信丰县城北产业新城控制性详细规划 H-14-01地块规划调整论证报告

上海开艺设计集团有限公司

2022.07

《信丰县城北产业新城控制性详细规划 H-14-01 地块规划
调整论证报告》专家评审意见

地块调整可行性

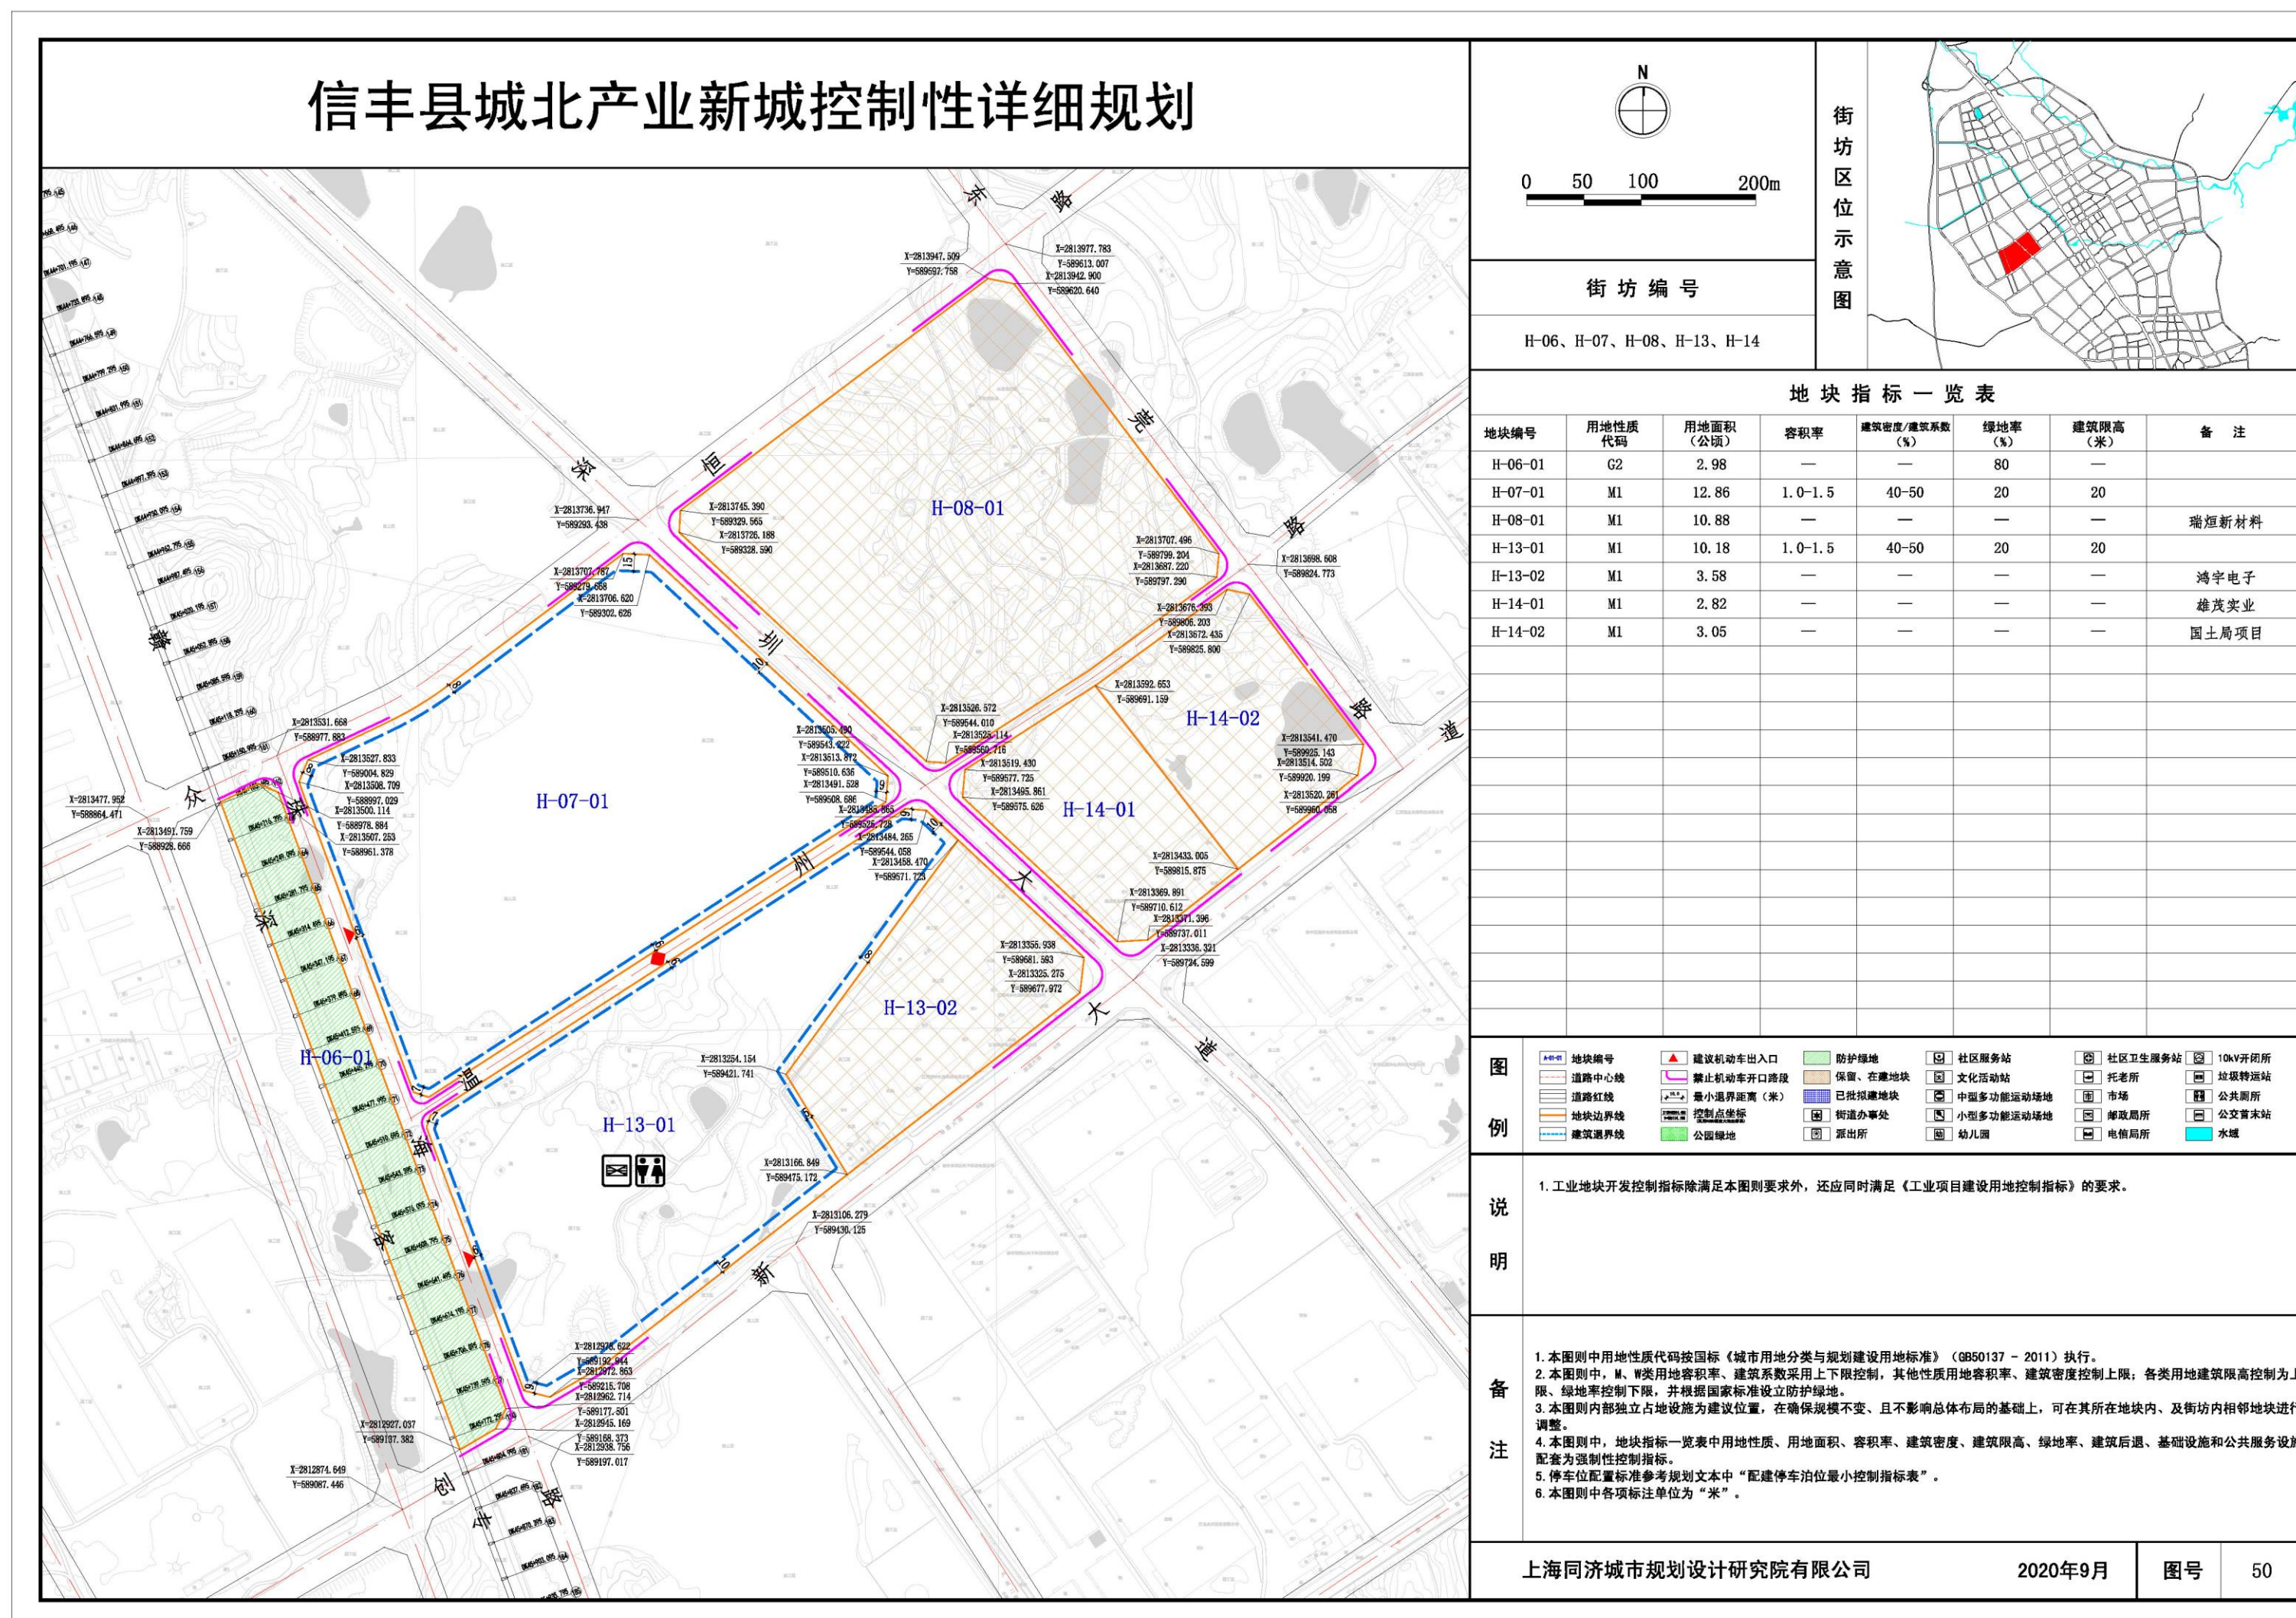
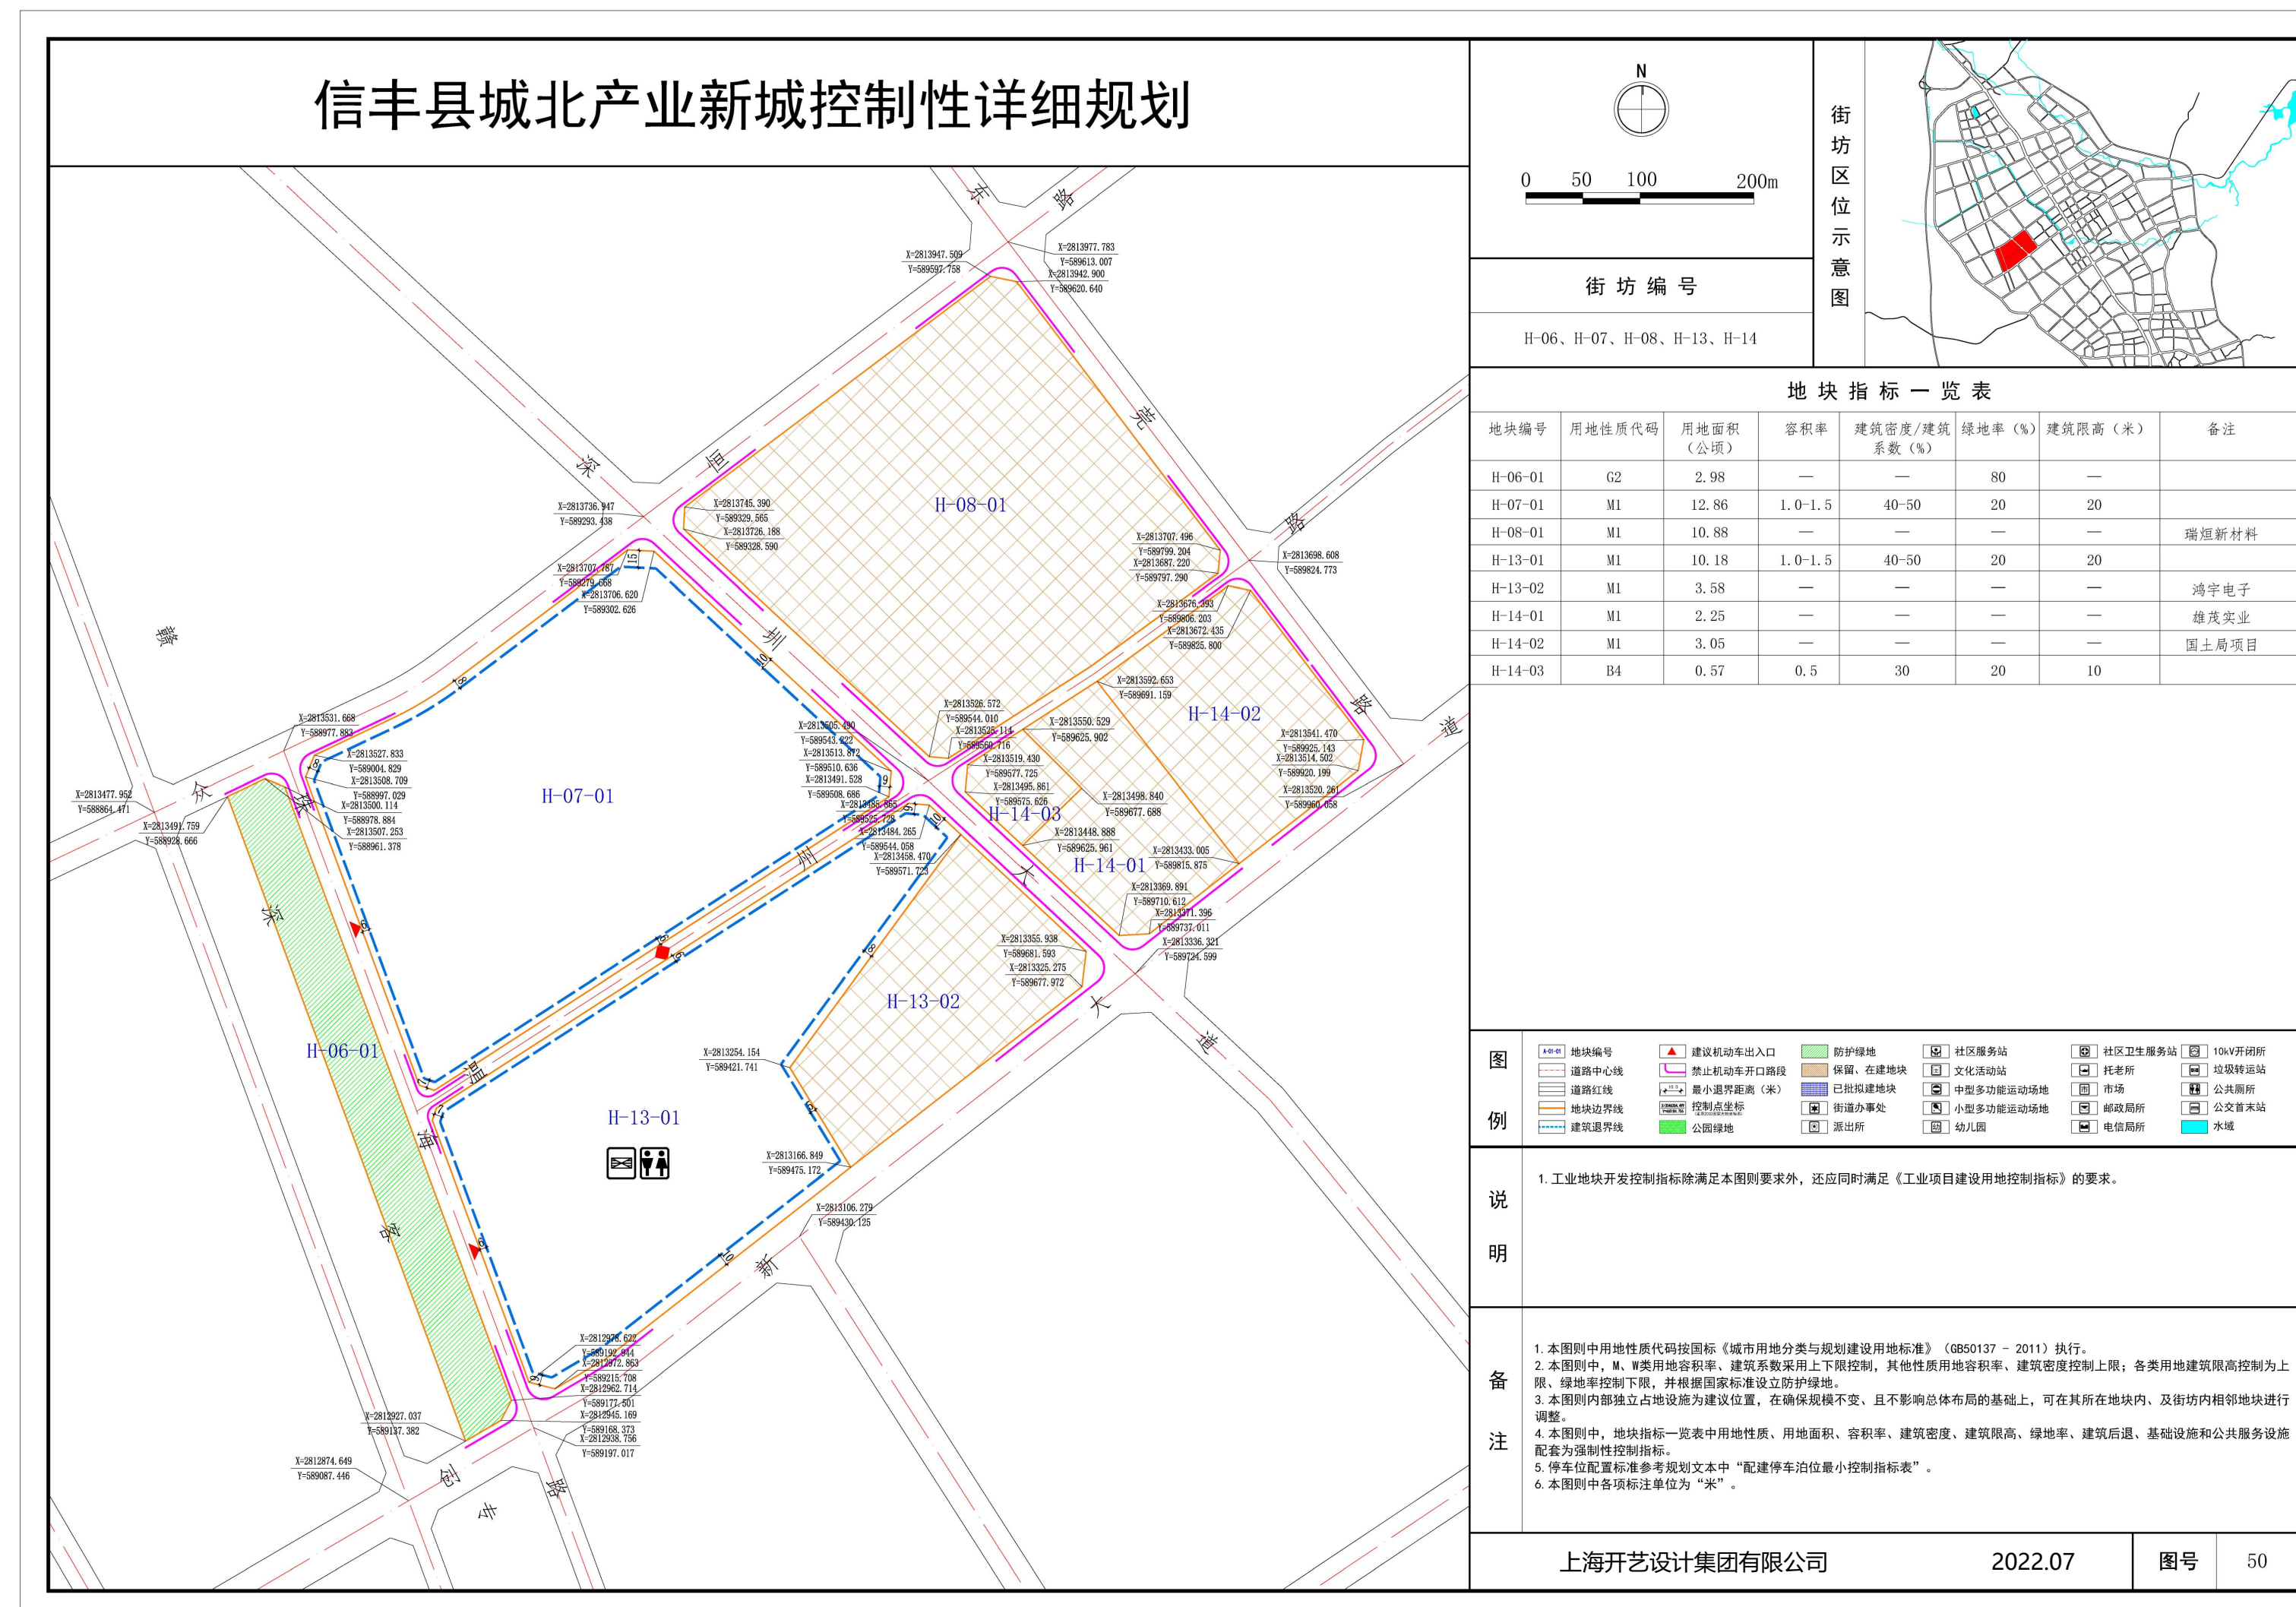
- 1、加油站的选址应考虑消防、安全等因素，应达到相应的规范要求。
- 2、加强现状调研及研究，深入调查现状场地条件。
- 3、调整后的加油站选址应论证与周边用地关系，应达到相应的环保要求。
- 4、紧密对接上位规划，与土地延续利用方案和“三区三线”试划成果做好衔接。

信丰县交通运输局：
根据贵局《关于征求〈加油站选址（深圳大道与温州路交叉口）意见、雄茂实业规划布置〉意见的函》要求，我局业务人员对深圳大道与温州路交叉口新建加油站选址规划布置安全距离进行了核查，现将有关情况报告如下：
1.该加油站选址位于高新区雄茂实业项目西北面，瑞烜材料有限公司南侧，查看了瑞烜材料公司有个甲B类储罐区，罐区距瑞烜材料公司（温州路）围墙约17米左右，深圳大道东侧有1条高压线。依据GB 50156-2021《汽车加油加气加氢站技术标

信丰县交通运输局：
贵局关于再次征求《加油站选址（深圳大道与温州路交叉口）意见、雄茂实业规划布置》意见的函已收悉，经研究，根据《汽车加油加气加氢站技术标准》（GB50156-2021）第4.0.4条规定：“甲、乙类物品生产厂房、库房和甲、乙类液体储罐与埋地油罐（二级站）的安全间距不应小于15.5m，与加油机、油罐通气管口、油气回收处理装置（二级站）不应小于12.5m”，在满足规范最低要求的条件下，我司对该方案无意见。
特此复函。

- **用地边界调整**
根据加油加气站的用地红线，在原控规H-14-01地块中切分出H-14-03地块范围线。
- **用地性质调整**
将**调整范围内中的一类工业用地（M1）**，面积为**0.57公顷调整成为加油加气站用地（B4）**用于建设加油加气站。
- **用地指标调整**
 - 地块编号：H-14-03
 - 用地性质代码：B4
 - 用地面积（公顷）：0.57
 - 容积率：0.5
 - 建筑密度（%）：30
 - 绿地率（%）：20
 - 建筑限高（米）：10
 - 备注：加油站
